**Avis délibéré
sur le projet de zone d'activités des Sources de l'Yerres
et sur les modifications conjointes des plans locaux
d'urbanisme
Lumigny Nesles Ormeaux et Rozay-en-Brie (77)**

N° ACIF-2024-003
du 28/02/2024

Figure 3: Plan masse (description du projet- DP, p. 31)

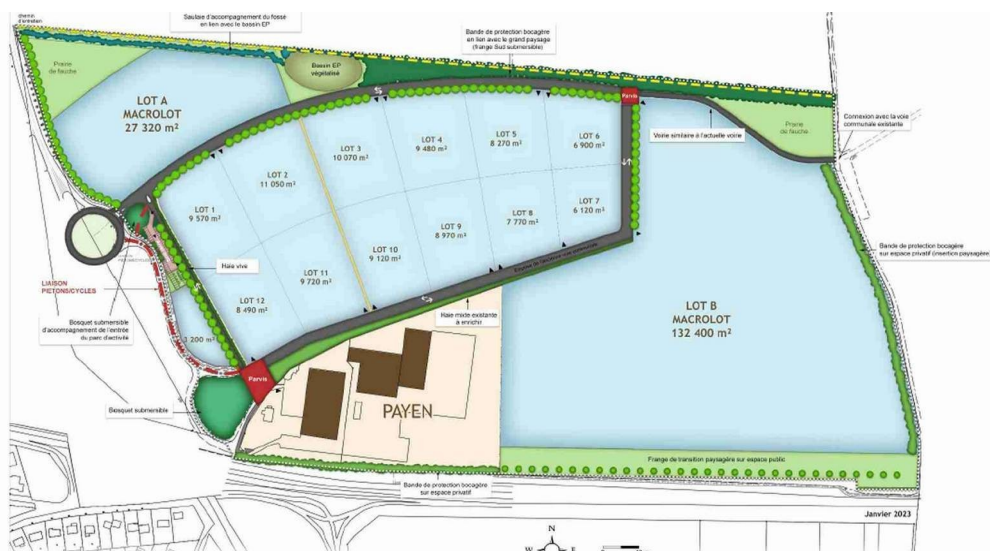
Le dossier ne présente pas les caractéristiques prévisibles du projet dans les lots (hauteurs et longueurs des façades des bâtiments, surfaces de plancher, emprises des aires imperméabilisées et des espaces verts).

(1) L'Autorité environnementale recommande à la CCVB de compléter la présentation du projet par le calendrier prévisionnel des procédures et travaux d'aménagement.

Figure 6: Orientation d'aménagement et de programmation (OAP) sectorielle « Zac Sources de l'Yerres », commune aux deux PLU modifiés de Lumigny Nesles Ormeaux et Rozay-en-Brie (NP, p. 23/25)

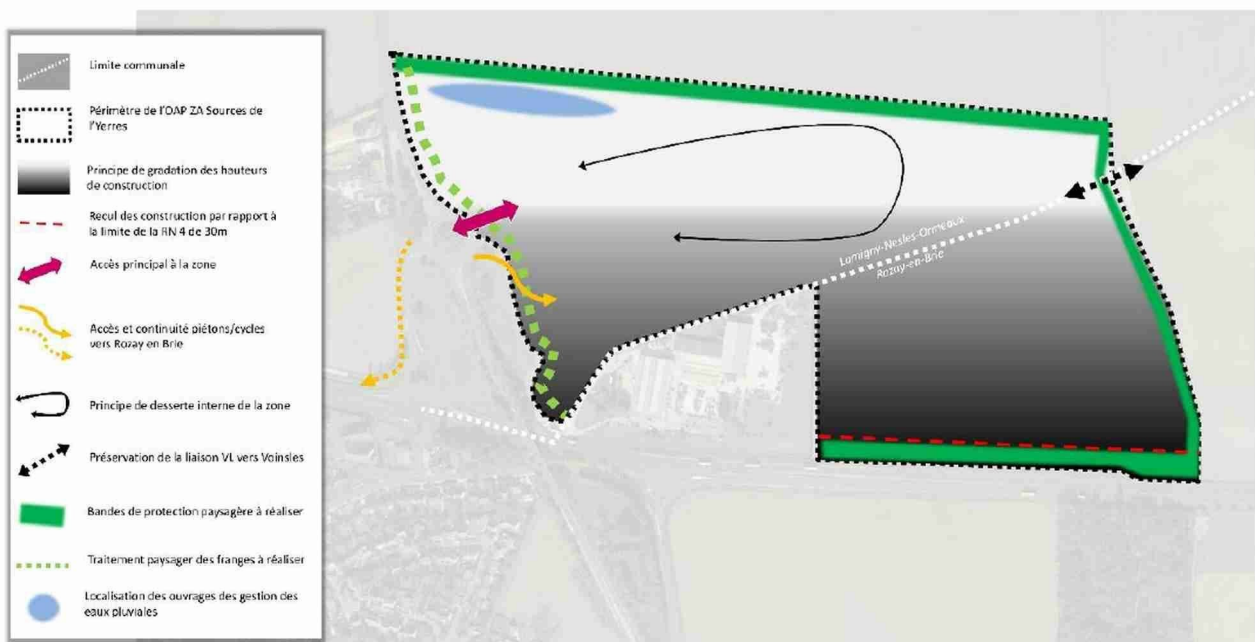
L'emprise au sol des constructions pourra atteindre 70 % de l'unité foncière, et la hauteur des constructions quinze mètres (hors superstructures, dont cheminées). En outre, la moitié de la surface non bâtie pourra être artificialisée. Cette artificialisation peut donc atteindre 85 % de l'emprise des lots.

Certains usages autorisés par les règlements des projets de PLU modifiés ne correspondent pas à des besoins identifiés dans le cadre du projet : commerce de détail, restauration, activités de service, entrepôts liés à l'activité industrielle, bureaux, établissements d'enseignement, de santé et d'action sociale, logements de fonction, activités relevant de la réglementation des installations classées. Cet écart entre les droits ouverts par les PLU modifiés et les usages projetés dans la Zac n'est pas justifié dans le dossier.

(5) L'Autorité environnementale recommande aux communes et à la CCVB de justifier l'articulation entre les usages prévus par le projet d'aménagement et ceux autorisés par les PLU modifiés.
